**DICHIARAZIONE SOSTITUTIVA DI CERTIFICAZIONE PREDISPOSTA IN
ADEMPIMENTO DI QUANTO INDICATO AL PUNTO 8 DELLA RICHIESTA DI
INTEGRAZIONI RIGURDO L'ISTANZA DI VIA POSTUMA PRESENTATA IN CORSO
DI ISTRUTTORIA.**

in adempimento a quanto riportato al punto 8 della richiesta di integrazioni inviata da ARPAE, come da indicazione dei Vigili del Fuoco, che la modifica dell'AUA allegata alla Istanza di VIA Postuma presentata ed in corso di istruttoria "Non determina modifiche delle condizioni di sicurezza rilevate nel 2011 (a seguito richiesta C.P.I.) ed oggetto di Attestazione di rinnovo periodico di conformità antincendio ex art. 5 D.P.R. 151/2011 nel 2014 e nel 2019 (rif. VVF Pratica n° 37041). Si precisa che:

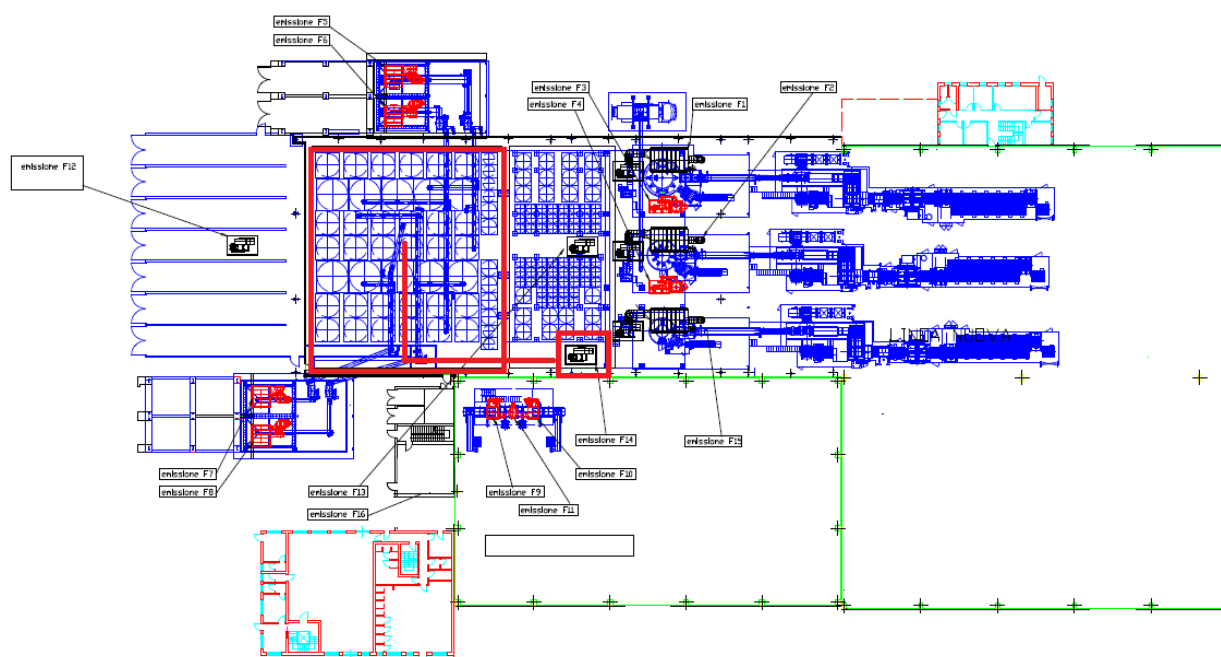
La modifica tecnologica riguarda l'aumento di portata delle aspirazioni dei filtri passivi della torre sili dei macrocomponenti da 5.000 mc/ a 12.000 mc/h (si veda la parte segnata nei riquadri in rosso del layout)

I macrocomponenti sono sostanze chimiche non combustibili, e l'espulsione dell'aria filtrata avviene in atmosfera 1 mt oltre il colmo del tetto, dove non ci sono materiali combustibili.
